**INFORME SOBRE EL CONTENIDO DE LOS SOBRES B EN EL
PROCEDIMIENTO PARA LA CONTRATACIÓN DE LOS PROYECTOS DE
OBRA OBRAS DE REFORMA DE URBANIZACIÓN DE BASOALDEA Y
ANTIGUAKO AMA DE LEKEITIO**

El Ayuntamiento de Lekeitio ha sacado a licitación por procedimiento abierto la contratación de los proyectos de ejecución de las obras de reforma de urbanización de Basoaldea y Antiguako Ama. El objeto del contrato está configurado en dos lotes:

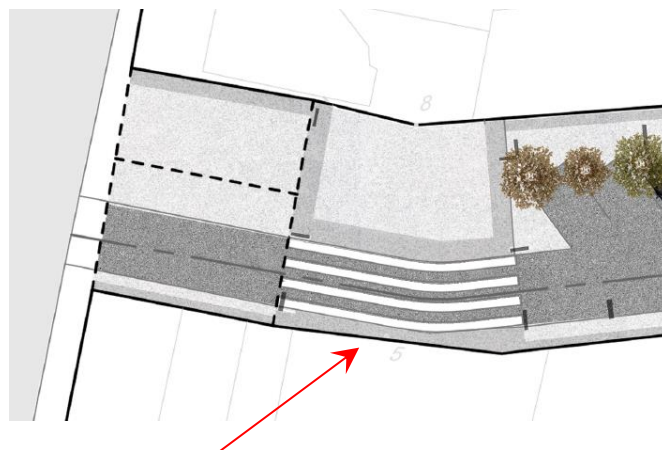
Si bien en la memoria se indica la necesidad de reservar una plaza de aparcamiento para discapacitados por cada 40 plazas, en la propuesta se graffan 4 plazas de un total de 26, lo cual no se entiende, pues con una sería suficiente.

Se elimina el paso de cebra que une el itinerario entre la plaza y la calle Abaroa, sin justificarlo.

La acera derecha, con una anchura de 3,8m, termina en un fondo sin continuidad de itinerario peatonal, y además en esos bajos únicamente hay lonjas no comerciales y ningún portal, por lo que no se justifica su anchura.

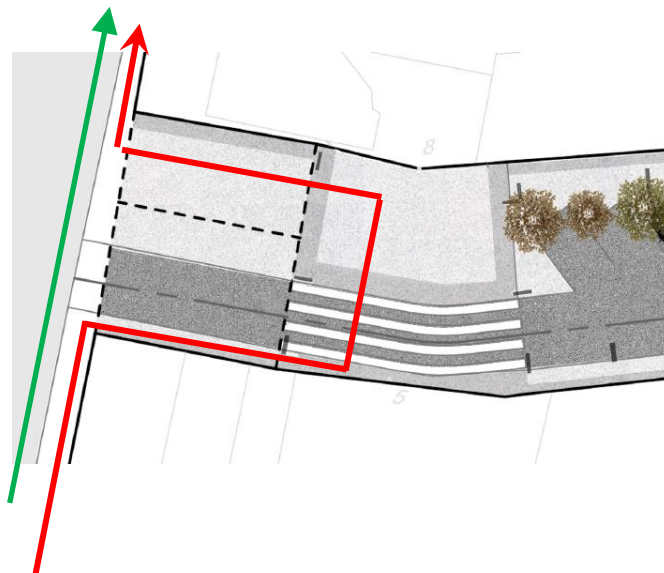
Si bien la acera derecha es generosa en anchura, la izquierda, con 1,20m apenas permite cruzarse dos personas, e incumple el ancho mínimo de 1,80m permitido por la Norma de Accesibilidad de GV para obras de reforma de urbanización. Además, esta anchura de 1,20m proyectada se reduce a la mitad justo en el acceso al portal nº 5,

Indicar también que este paso de cebra rompe el itinerario peatonal natural que discurre por la calle Eusebio M^a de Azkue

No se define si los pasos de peatones proyectados son elevados, o bien las aceras se rebajan en dichos pasos.

Se implantan aparcamientos en la entrada a un garaje con vado.

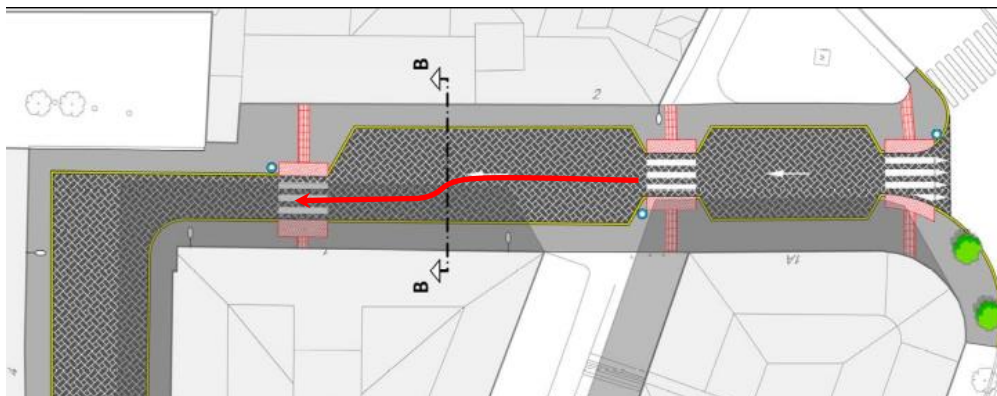
Las fotografías presentadas del estado actual están extraídas del Google Street View, lo que da pie a pensar que no se ha efectuado al menos una visita a la zona objeto del proyecto.

Se indica una anchura de aceras (3m en números pares y 1,17m en números impares) que no corresponde con la mayoría de las existentes.
